ИЗМЕНЕНИЕ № I

ОСТ 24.191.08-81

Подвески криволинейные крановые.

Конструкция и размеры.

Черт. 1

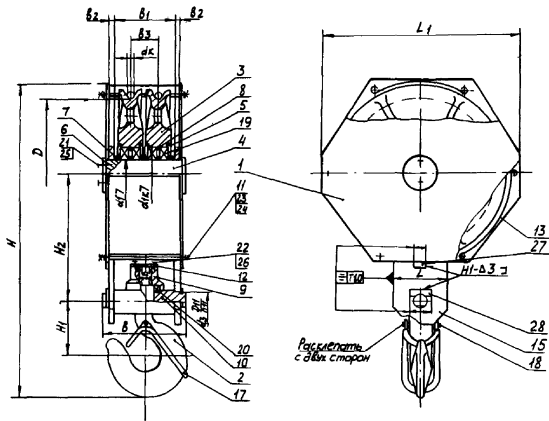
2. Чертежи 1, 2, 3, 4, 5 заменить новыми (СМ.с.2-6).
3. Подпункт 2.1.1. Исключить слова: "узлов и".
4. Таблица I. Графа "Обозначение по стандарту". Заменить обозначения I-5-610 на I-5-630 (3 раза), 2-8-610 на 2-8-630 (3 раза); 2-10-610 на 2-10-630 (3 раза), 3-12,5-610 на 3-12,5-630 (3 раза), 3-16-610 на 3-16-630 (3 раза), 4-16-610 на 4-16-630 (3 раза); графа "Обозначение по основному конструкторскому документу".
Заменить обозначение: ЧУ24.09.24.2510 на ЧУ24.09.24.2511 (3 раза); графа D. Для обозначений I-5-630, 2-8-630, 2-10-630, 3-12,5-630, 3-16-630, 4-16-630. Заменить размер: 610 на 630; графа d₃. Для обозначений 3-16-500, 3-16-630 дополнить размером: 110;
графа B. Заменить размеры: 445 на 460, 510 на 520, 585 на 595, 710 на 720, 770 на 790;
графа B₄. Заменить размеры: 92 на 97, 106 на 111, 130 на 135, 140 на 145, 154 на 159;
графа H. Заменить размеры: 666 на 676, 772 на 787, 872 на 886, 840 на 855, 987 на 1001 (2 раза), 1117 на 1132, 766 на 776, 887 на 902, 940 на 955, 1079 на 1093, 1207 на 1222, 977 на 992, 1172 на 1186, 1302 на 1317, 897 на 907, 1072 на 1087, 1172 на 1186, 1077 на 1092, 1215 на 1229, 1345 на 1360, 1115 на 1130 (2 раза), 1287 на 1301 (2 раза), 1417 на 1432 (2 раза), 1187 на 1202, 1366 на 1380, 1511 на 1526, 1571 на 1586, 1807 на 1827, 1907 на 1927, 1917 на 1937, 2138 на 2158, 2283 на 2303;

Черт. 6

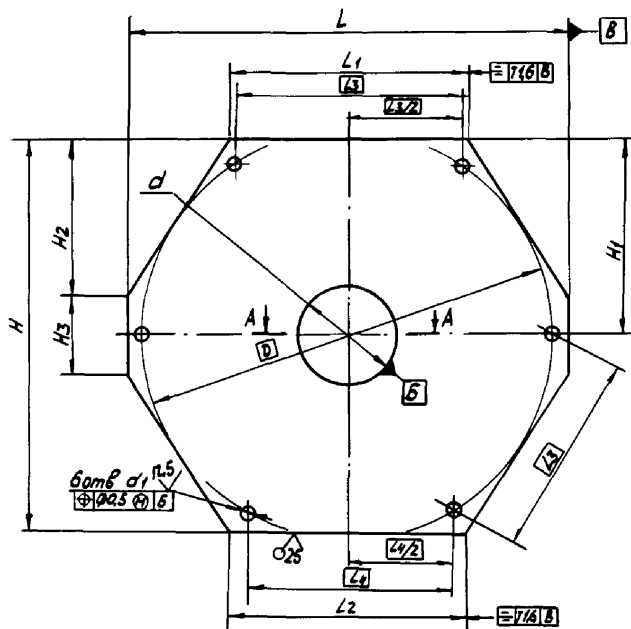
11. Черт.6 заменить новым (см.с.12).

Черт. 7

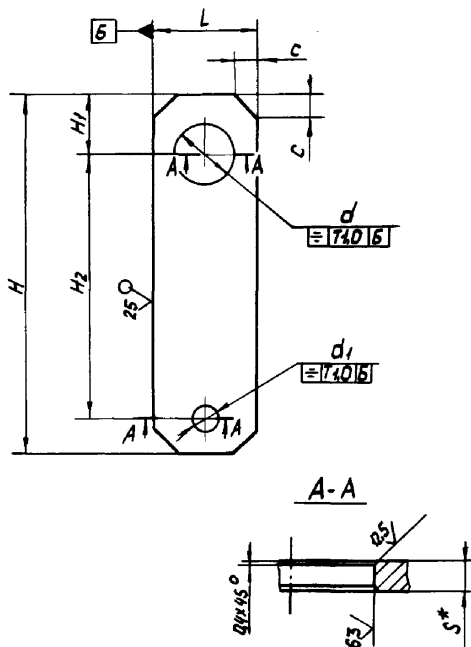
18. Черт.7 заменить новым (см.с.15).

Черт. 20

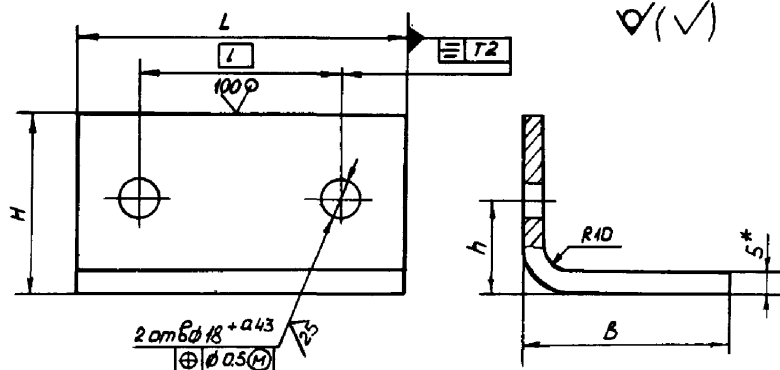
38. Стандарт дополнить пунктом - 2.18:

2.18.1. Конструкция и размеры накладок должны соответствовать указанным на черт.20:

Черт. 2I

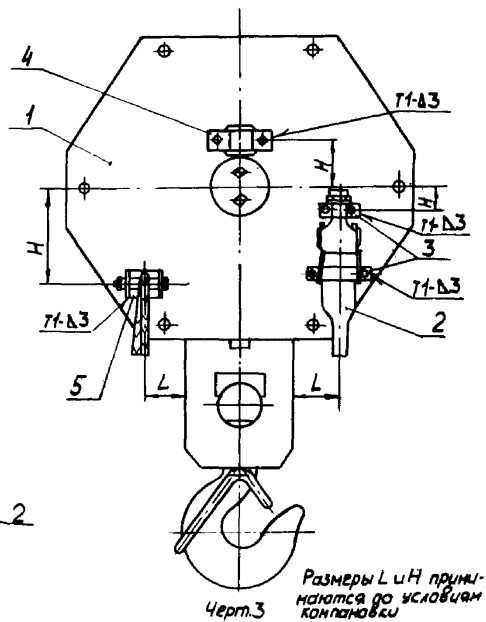
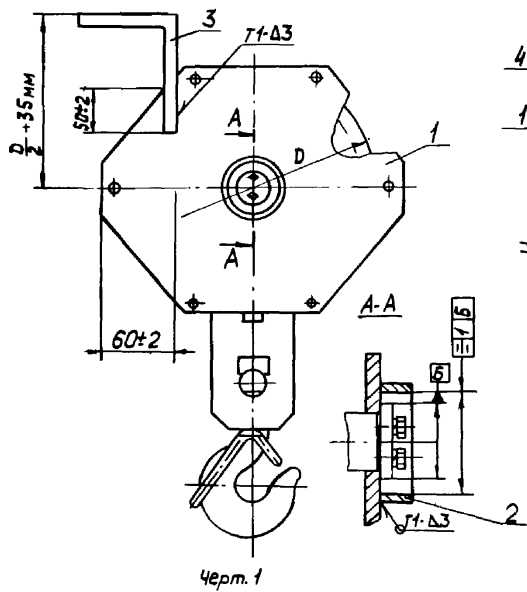
39. Стандарт дополнить пунктом - 2.19:

2.19.1. Конструкция и размеры гнуптиков должны соответствовать указанным на черт.21 и табл.18 (см.с.23).
